改善箇所説明図①

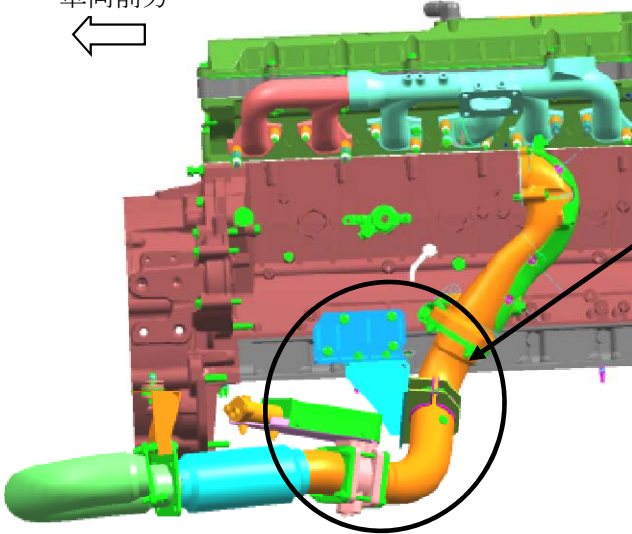
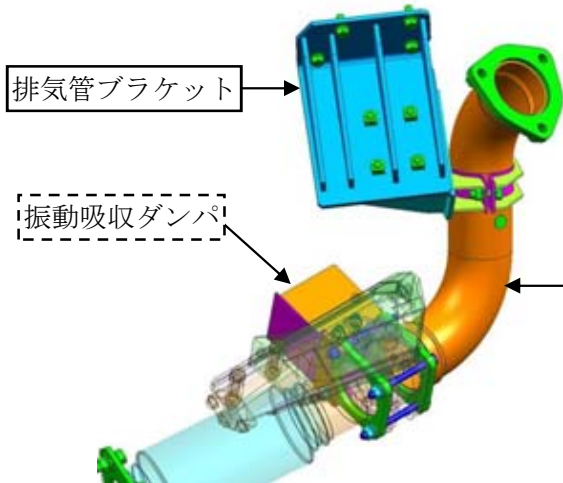
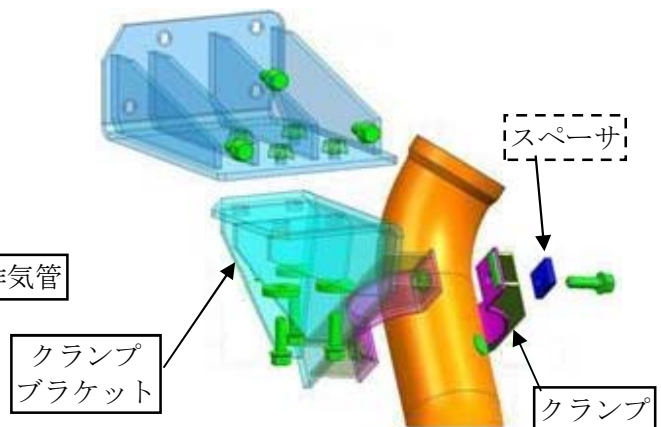
基準不適合発生箇所

路線バスの排気システムにおいて、振動吸収構造が不適切なため、特定のエンジン回転数で共振し、排気管及び排気管ブラケット等に大きな力が加わることがある。そのため、そのままの状態で使用を続けると、排気管及び排気管ブラケット等に亀裂が生じ、最悪の場合、排出ガスが漏れ、騒音が増大するおそれがある。

改善の内容：

全車両、排気管に振動吸収ダンパを取付け、排気管及び排気管ブラケットを対策品に交換し、クランプを新品に交換するとともに、クランプにスペーサを追加する。また、クランプ

識別：排気管クランプに白色ペイントを塗布する。
